行政相談

国立研究開発法人日本原子力研究開発機構

原子力科学研究所バックエンド技術部

設工認（その7）に係るゲート本体の材料規格の軽微な変更

表 3 第 2 保管廃棄施設に係る津波防護壁の設計仕様

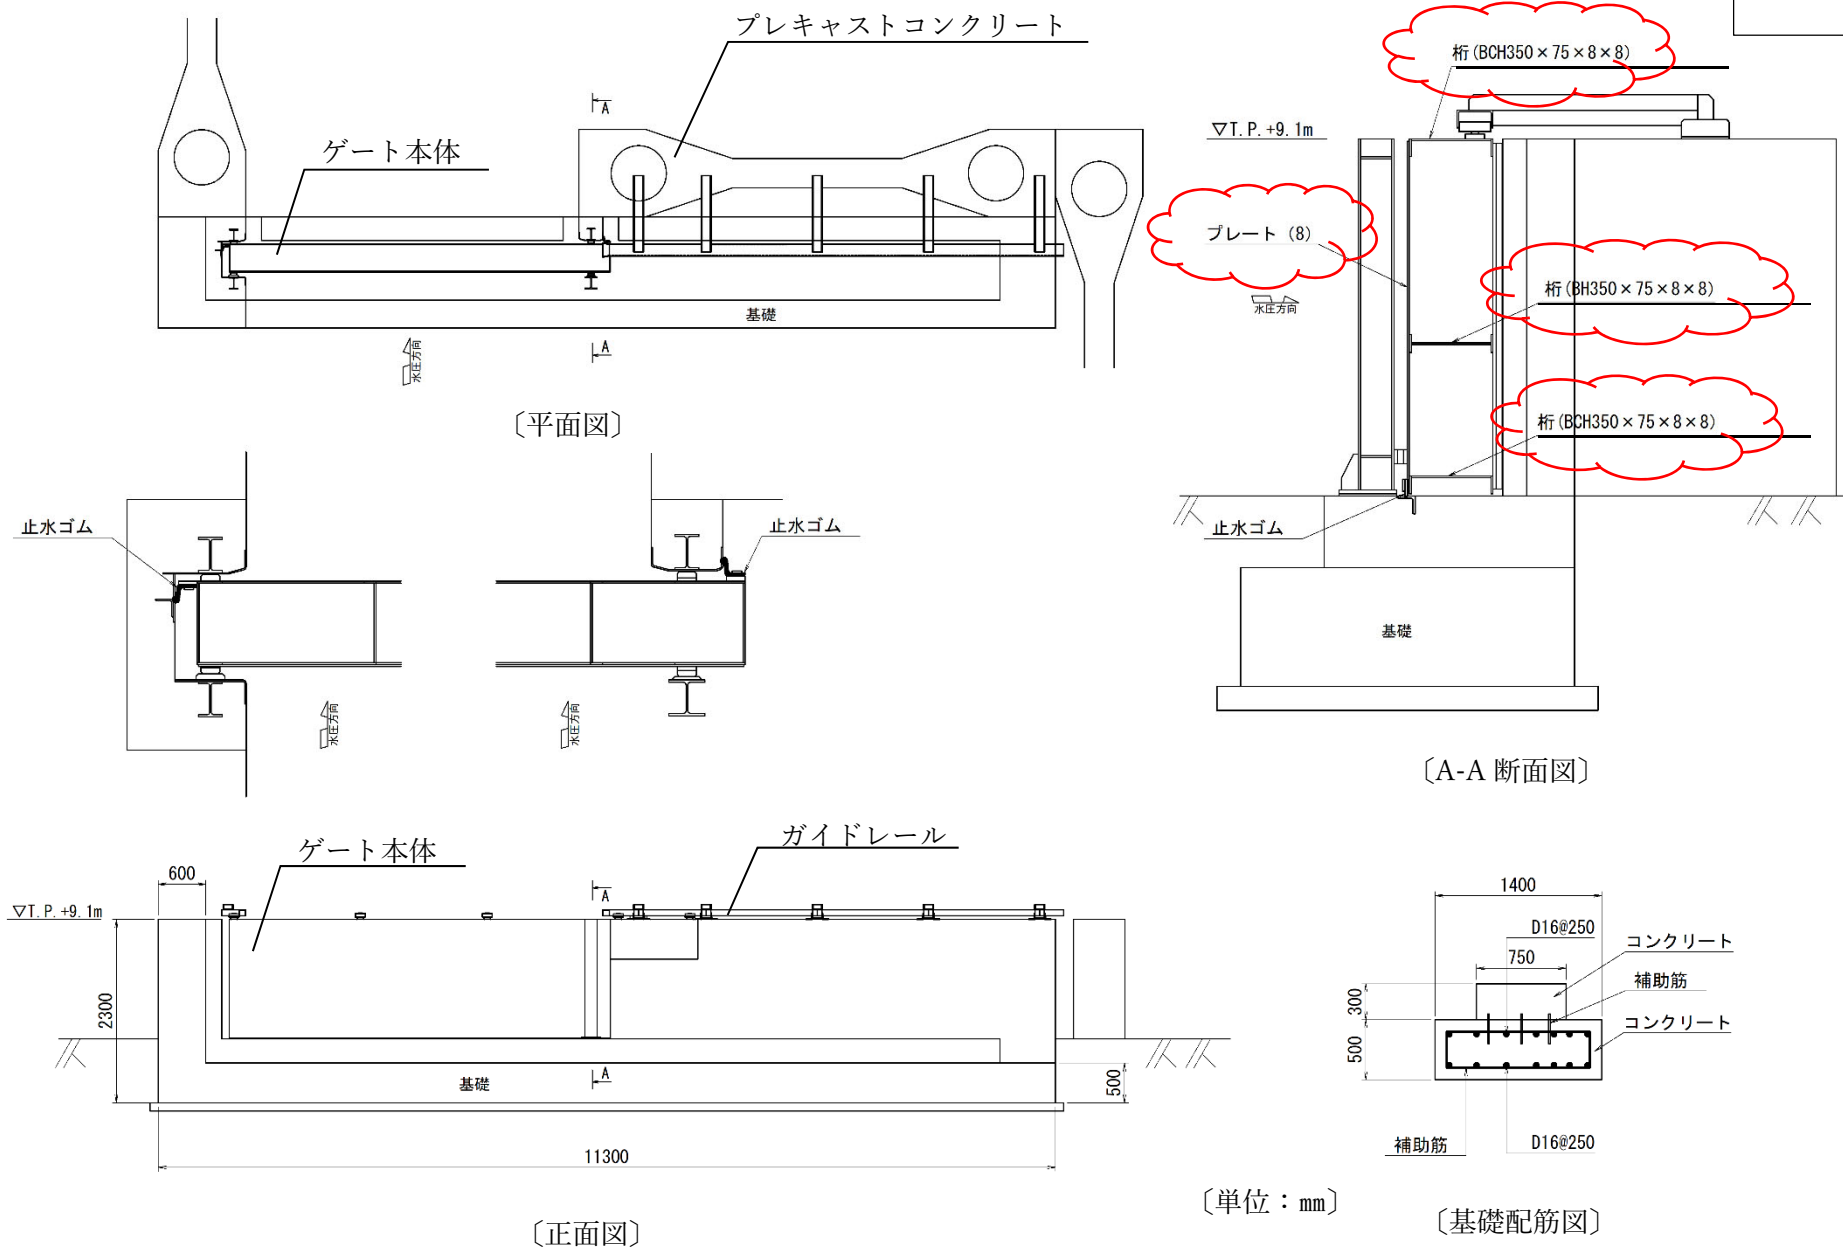
ゲート本体の材料の JIS 規格について、材料の入手性の観点から以下のように変更したい。（詳細は別紙 1 参照）

変更前：SUS316L（JIS G 4305）

変更後：SUS316L（JIS G 4304）

変更前の JIS G 4305（冷間圧延ステンレス鋼板及び鋼帯）と変更後の JIS G 4305（熱間圧延ステンレス鋼板及び鋼帯）は、化学的成分及び機械的性質については同一であるため、設工認その7 添付書類 3-1 「保管廃棄施設の津波防護対策に関する説明書」の強度計算書に変更はなく、L 2 津波の浸水を防止する構造にも変更はない。このため本変更は、「試験研究の用に供する原子炉等の設置、運転等に関する規則」第二条の二第 2 項に定める“試験研究用等原子炉施設の保全上支障のない変更”であり、第二十七条第 2 項ただし書に定める軽微な変更該当すると考えている。

対 象 施 設	第 2 保管廃棄施設
津波防護壁の設計高さ	浸水高さに応じて設計高さを設定する。 Aタイプ： T.P. +10.60m Bタイプ： T.P. +9.60m Cタイプ： T.P. +9.10m (表 5 に津波浸水高さ と設計高さの関係を示す。)
全 長	約 432m
構 造	プレキャストコンクリート
基 礎	杭基礎 (地盤改良)
材 料	壁 鉄筋 : プレキャストコンクリート 鉄筋 : SD345 (JIS G 3112) 鉄骨 : SM400A (JIS G 3106) コンクリート : 普通コンクリート (JIS A 5308) 杭基礎 杭 (鋼管) : SKK400 (JIS A 5525) SKK490 (JIS A 5525) SM570 (JIS G 3106) 地盤改良 セメント : 高炉セメント (JIS R 5211) ゲート ゲート本体 : SUS316L (JIS G <u>4304</u>) 基礎部 鉄筋 : SD345 (JIS G 3112) コンクリート : 普通コンクリート (JIS A 5308)
図	図-1.4、図-1.6~図-1.9
